# DER ANDERE PARK

## 2. Bürgerforum "Heidelberg IBA\_Grünes Band des Wissens"

11. Juli 2017

Abbildungen 33 und 34: Arbeit Taktik Landscape + Urbanism, Pläne 1 und 2

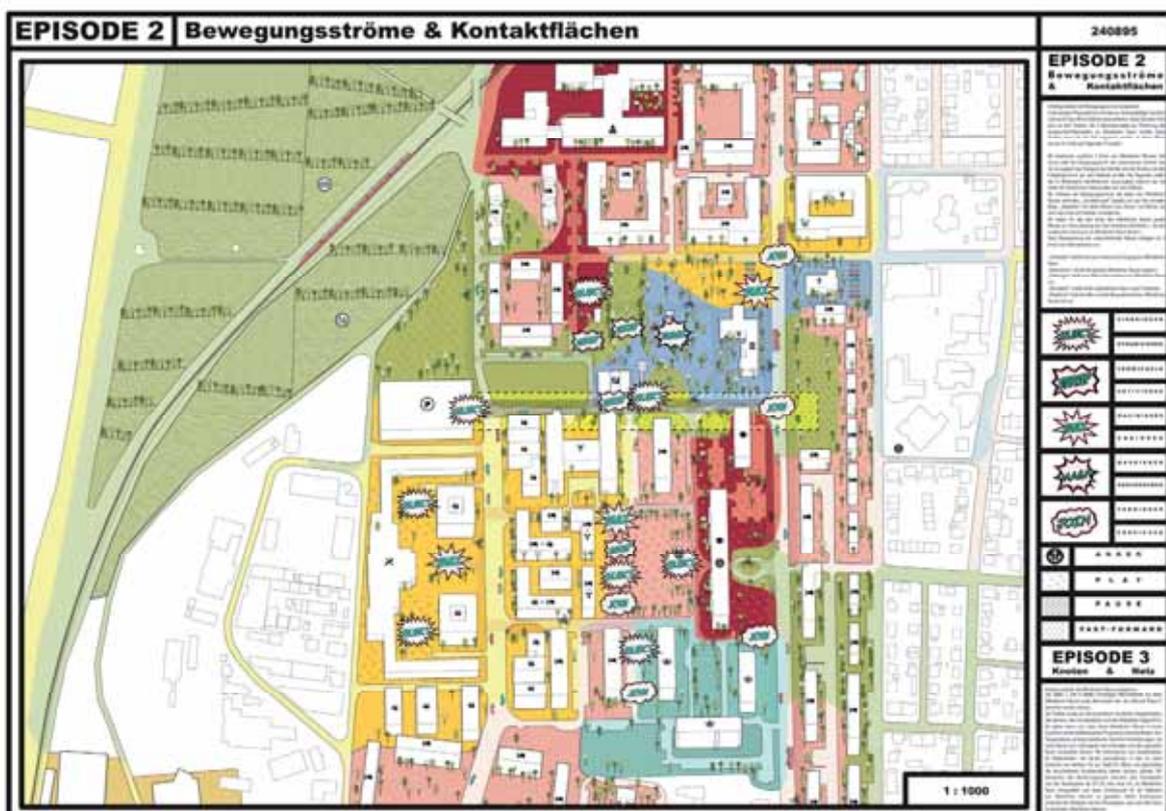
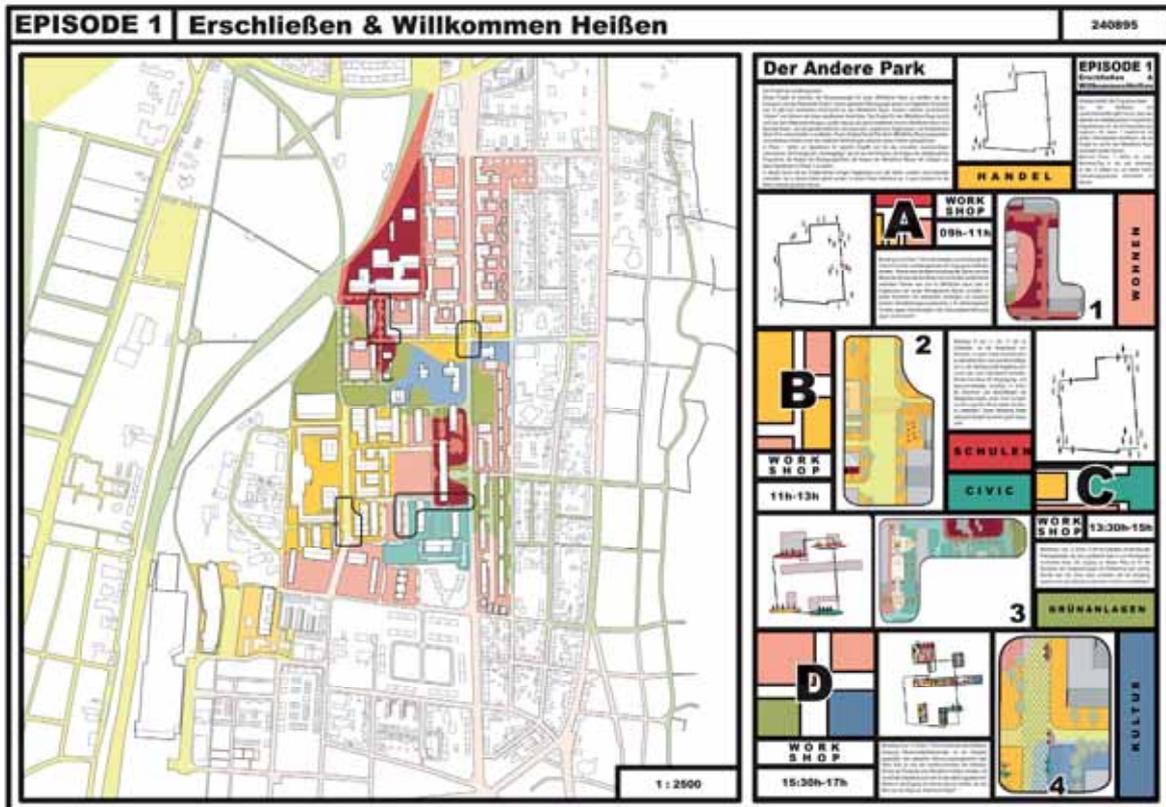
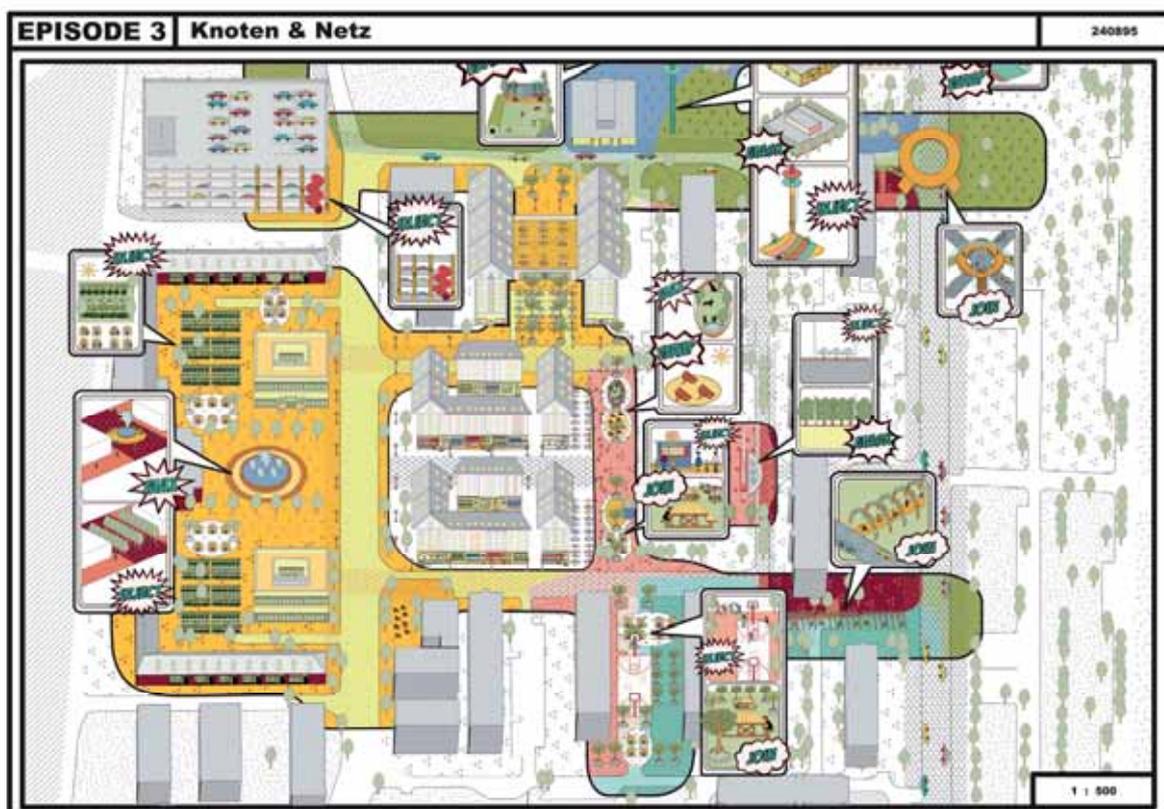
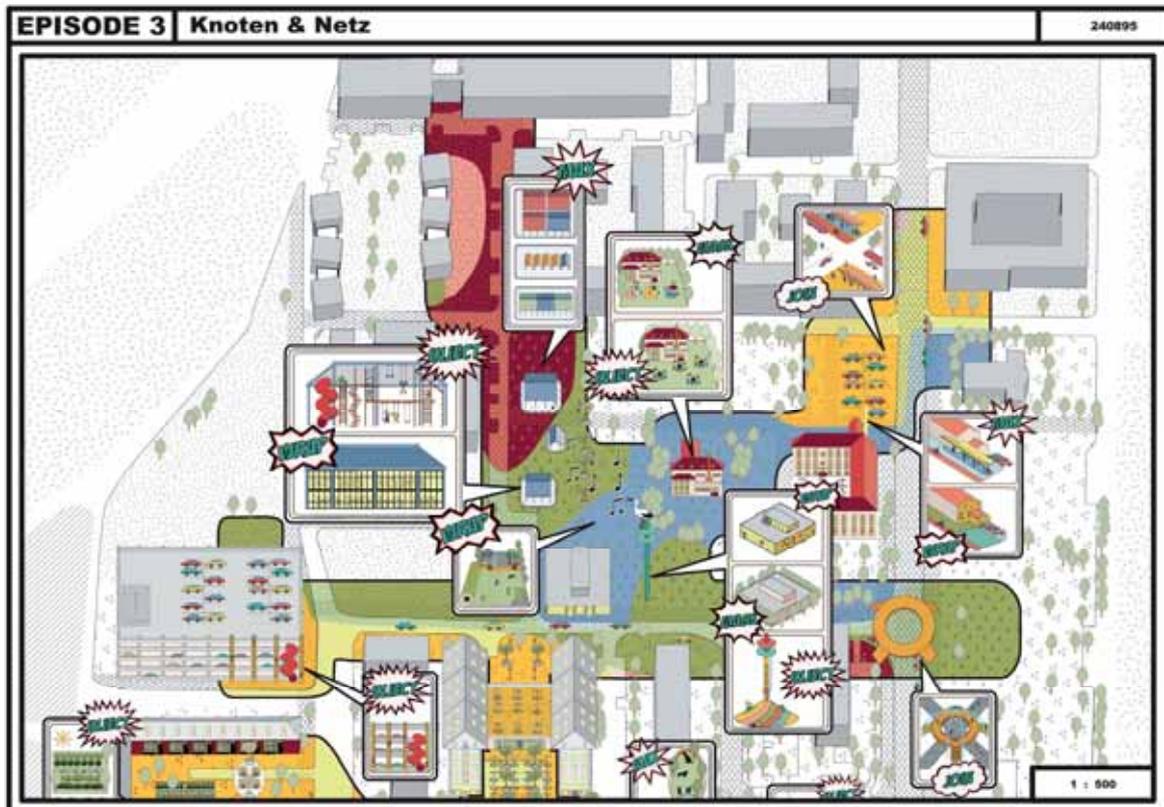
- Progressive Arbeit, zukunftsgerichtet
- 'Form follows function'

- Gemeinschaftliche Wohnmodelle werden nicht berücksichtigt, in Phase 2 genauer auf Nutzer schauen (Arbeit momentan noch zu undifferenziert)
- Unkonkrete Aussagen
- Arbeit muss realistische Lösung aufzeigen (bspw. Querung Römerstraße)
- Nachweis des Büros, was ggfs. aus anderen prozesshaften Ansätzen konkret geworden ist
- Hat die Arbeit trotz ihrer Unkonkretheit das Weiterkommen verdient?

- Guter Ansatz, auf die Nutzer zu achten
- Bedürfnisse der zukünftigen Nutzer werden in den Mittelpunkt gestellt
- Abfrage der Nutzerwünsche ist richtiger Ansatz zur Vermeidung von Fehlentwicklungen

- Es fehlen in der Plandarstellung schon bekannte Nutzer; Weiterentwicklung muss konkretisieren: Wer ist da, was brauchen die Menschen, wo bestehen Verknüpfungen zwischen Gruppen
- Wie kann die Prozessstruktur verstetigt werden?
- Wie flexibel ist das Ergebnis für die Zukunft (Aspekt Anpassungsfähigkeit)?
- Arbeit darf nicht in Analyse steckenbleiben, sondern muss 'liefern'
- Wann startet die Episode 1?; bereits im Zuge der Mehrfachbeauftragung?
- Jugendgemeinderat wurde in die Beteiligung nicht einbezogen

- Diktat des Designs wird nicht in den Mittelpunkt gestellt (allerdings ist die Arbeit selbst in ihrer Aussage ein Diktat)

- Versteckte Aussagen sind sehr kritisch zu hinterfragen
- Vorhandene Setzungen (bspw. Verkehrsführungen) werden nicht berücksichtigt
- Aufgabe für Mehrfachbeauftragung: Wie gehen Verfasser konkret mit Setzungen um?

- Vorgeschlagene Nutzung des Kommunikationsturms ist positiv (historische Schicht)

- Wenig Aussagen zum Park, Schwerpunkte auf 'Points' und Plätzen; Aussagen zu Park werden im weiteren erwartet

- Szenarien möglich, um Offenheit zu behalten

- Aufgabe für Mehrfachbeauftragung: Konkretisierung der Gestalt und Nutzung
- Büro soll klare gestalterische Aussagen zu 'Fenstern / Zonen' machen (ohne Festlegung)
- Gespür für Raum und Materialität muss in Überarbeitung überkommen
- Verbauung und Möblierung der Plätze wird kritisch gesehen:
  - Veranstaltungen/Events
  - schwierige Lesbarkeit bei Paradeplatz
  - bei Reitplatz keine Möblierung
- Gestaltung und 'Inject' bleiben nebulös
- Überarbeitung muss deutlich zur Klärung beitragen

- Verbindung über Römerstraße erscheint weitergehender gelöst als in anderen Arbeiten

- Wo finden sich Fahrradfahrer in den Verkehrsflächen?
- Ausgewogenheit der Verkehrsträger hinterfragen, Klärung erforderlich
- Wichtige weitere Schnittstellen sind nicht berücksichtigt (zufällige Auswahl)
